## **Rapport de l'Inspection des installations classées**

Visite d'inspection du 25/03/2022 complétée le 01/04/2022

**GIVAUDAN LAVIROTTE**

Références : UDR-SSDAS-22-99 FG

Photo 1 – Travaux ateliers 13-  
14  
Tranchée effectuée le long de  
la canalisation du collecteur  
des effluents

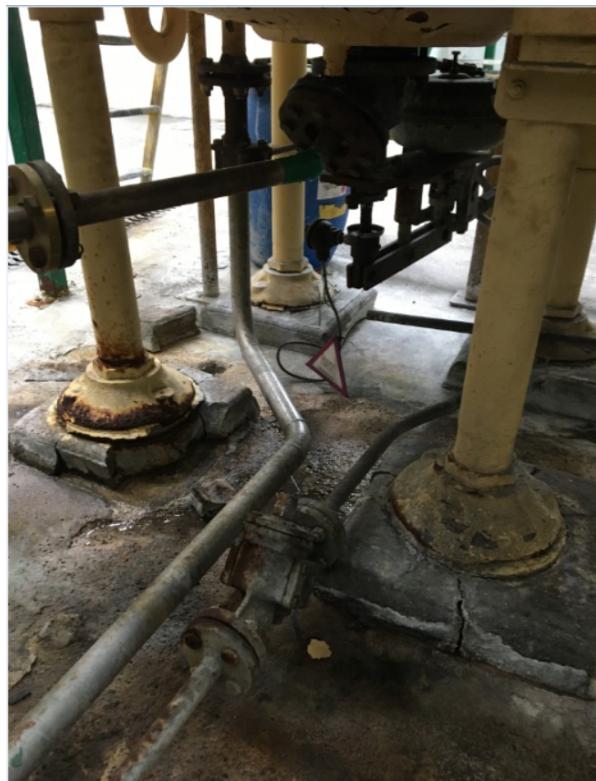
- le décaissement de la voirie sur une longueur de 20 m et d'une profondeur d'environ 1,3 m entre les bâtiments 50/51 et 13/14 avec un stockage des terres sur place en tas ou dans une benne de 8 m<sup>3</sup> (volume total de terres entreposées <50 m<sup>3</sup>). L'exploitant a indiqué qu'une benne de 8 m<sup>3</sup> avait déjà été expédiée et entreposée à part sur le site du prestataire des bennes "COVED". Cf ANNEXE 1 - PHOTO 1
